トラック用オールLEDリアコンビネーションランプ 自主改善(無償交換)のお知らせ

1. 不具合内容、及び対象範囲

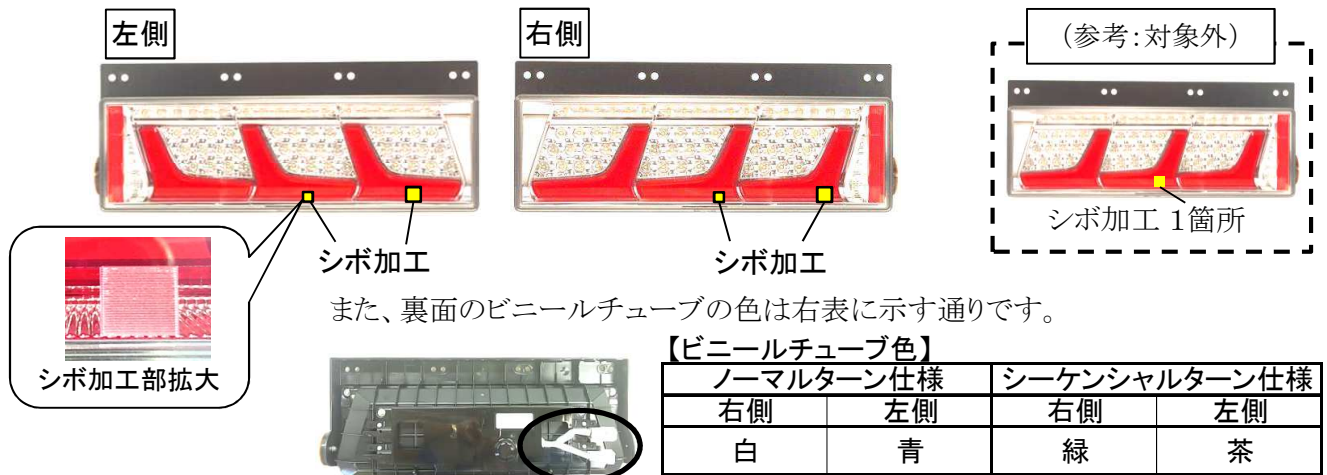
当製品において、非常点滅表示灯(方向指示器の点滅)がエンジン停止中に作動している状態で、エンジン始動操作をした場合、方向指示器が全消灯する可能性があります。
尚、全消灯後、点灯スイッチを入れ直す事により正常作動します。

2連タイプ及び歌舞伎デザインは対象外です。
対象製品は、下図に示すレンズ部の2箇所それぞれ角型のシボ加工があります。
(対象でないものは1箇所しかシボ加工がありません)

対象製品を対策品に交換します。
尚、交換作業は、最寄りのディーラー様にてお願いいたします。
対象製品では2箇所にあるシボ加工が、対策品では3箇所になります。
